## FAQ - Brandschutzvorschriften VKF

Titel / Artikel / Ziffer / Absatz: 22-03 / Ziffer 4.2.2

Thema: Brandabschnittsbildung und natürliche RWA in Parkhäusern

Nr. 22-007d

Beispiel 1: Eingeschossiges unterirdisches Parkhaus

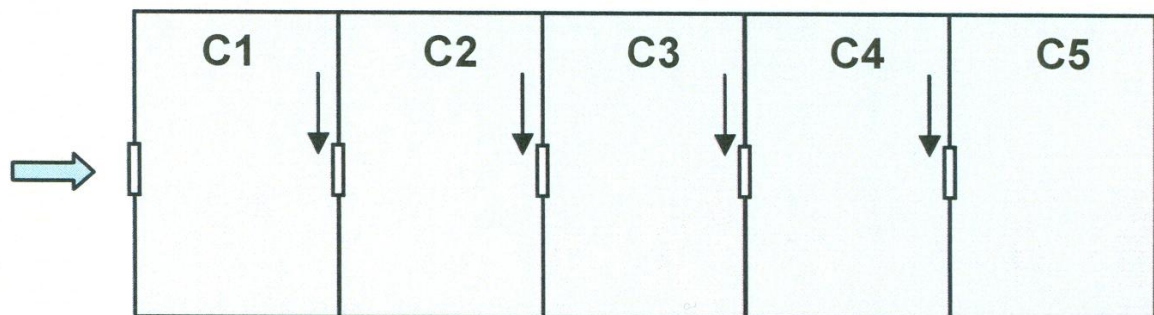
Dank der Unterteilung der Gesamtfläche von 2750 m<sup>2</sup> in fünf Abschnitte von 550 m<sup>2</sup> gibt es keine Anforderungen für die Entrauchung.

*Kann man akzeptieren, dass die Brandabschnittsbildung erst nach kompletter Rauchentwicklung effektiv wird (punktuelle Brandmeldung in der Nähe der Brandschutztüren)? Oder müssen sich die Brandabschnitte sofort nach Brandentstehung bilden (vollständige Brandmeldeanlage, d.h. Schliessung aller Brandschutztüren sofort nach Alarm, noch bevor der Rauch andere Abschnitte erreicht)?*

zu Beispiel 1):

Wenn ein eingeschossiges unterirdisches Parkhaus mit einer Gesamtfläche von 2750m<sup>2</sup> in fünf Brandabschnitte von je 550 m<sup>2</sup> unterteilt wird, kann man akzeptieren das die Brandabschnittsbildung (schliessen der Brandschutztüren) erst bei der Detektion einer Rauchentwicklung (durch die punktuelle Brandmeldung in der Nähe der Brandschutztüren) effektiv wird.

Beispiel 2: Eingeschossiges unterirdisches Parkhaus

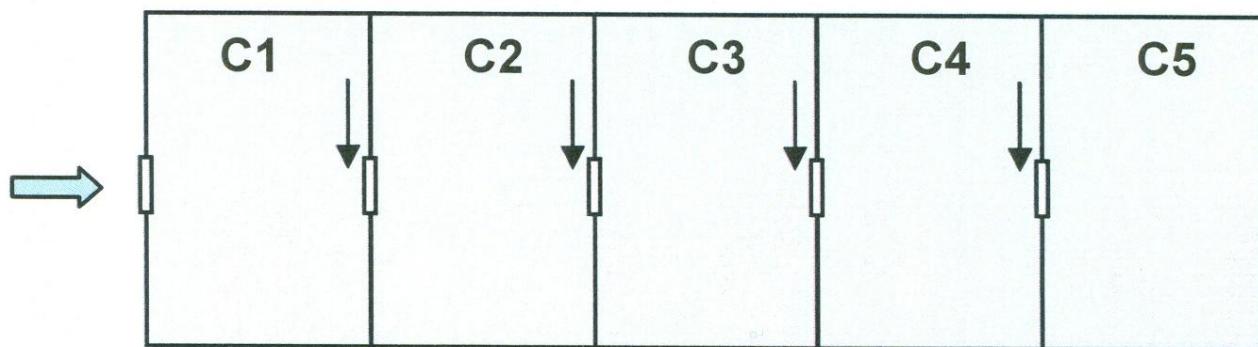
Dank der Unterteilung der Gesamtfläche von 11000 m<sup>2</sup> in fünf Abschnitte von 2200 m<sup>2</sup> werden keine Sprinkleranlage und kein Entrauchungskonzept gefordert (die Anwendung der Regel der natürlichen Entrauchung von 1% genügt).

*Braucht es zwangsläufig für jeden Brandabschnitt separate Öffnungen für die natürliche Entrauchung (1 %) und für die Frischluftzufuhr (1 %), d. h. muss jeder Brandabschnitt Entrauchungsöffnungen von 1 % plus Frischluftöffnungen von 1 % aufweisen (gemäss Abbildung)?*

zu Beispiel 2):

Wenn ein eingeschossiges unterirdisches Parkhaus mit einer Gesamtfläche von 11000m<sup>2</sup> in fünf Brandabschnitte von je 2200 m<sup>2</sup> unterteilt wird, kann auf eine Sprinkleranlage verzichtet werden. Gemäss BSRL „Rauch -und Wärmeabzugsanlagen“, Ziffer 4.2.2, Absatz 2 sind pro Brandabschnitt Entrauchungsöffnungen vorzusehen. Die dafür notwendige freie geometrische Lüftungsfläche wie die Nachströmöffnungen müssen dabei pro Brandabschnitt je 1% der Brandabschnittsfläche betragen. Eine Kombination der Entrauchungs- und Nachströmöffnungen über mehrere Brandabschnitte ist nicht gestattet.

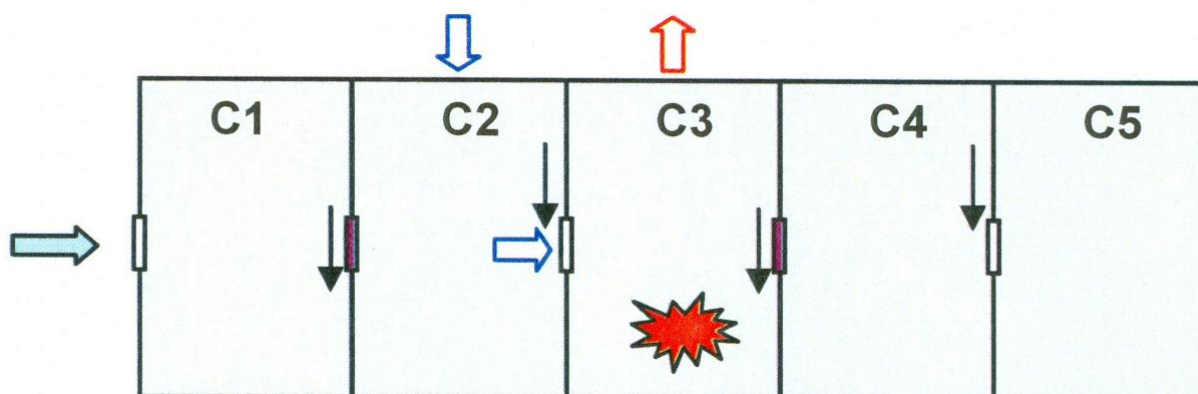
Oder ist es akzeptierbar, dass jeder Brandabschnitt lediglich Entrauchungsöffnungen von mindestens 1 % der Brandabschnittsfläche aufweist und die Frischluftzufuhr (1 %) erst später, bei Ankunft der Feuerwehr, durch einen benachbarten Brandabschnitt erfolgt (gemäss Abbildung)?
